改善箇所説明図

ノート、ノート オーラ 助手席回転シート 取扱説明書

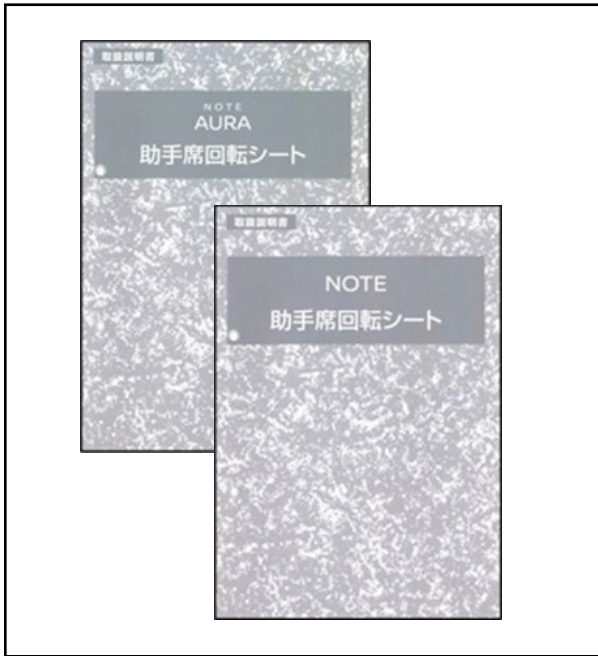
訂正前

・助手席回転シートにチャイルドシートを
取り付けることはできません。
・その他のシートについては標準車と同じ
です。日産自動車(株)発行の標準車「取扱
説明書」をお読みください。

基準不適合発生箇所

助手席回転シート架装車の取扱説明書において、本来記載すべきチャイルドシート搭載時に
関する注記を記載していないため、保安基準第22条の3に適合しない。
なお、チャイルドシートの固定機能に問題は発生しない。

訂正後

・助手席回転シートにチャイルドシートを
取り付けることはできません。
・助手席の後ろの席にチャイルドシートを
取り付ける場合は、助手席シートを最後端
から110 mm車両前方にスライドさせて
ください。
・その他のシートについては標準車と同じ
です。日産自動車(株)発行の標準車「取扱
説明書」をお読みください。

改善の内容

全車両、助手席回転シートの取扱説明書を訂正版に差し替える。

識別：改善実施済シールをモデルナンバーラベルの右横に貼り付ける。
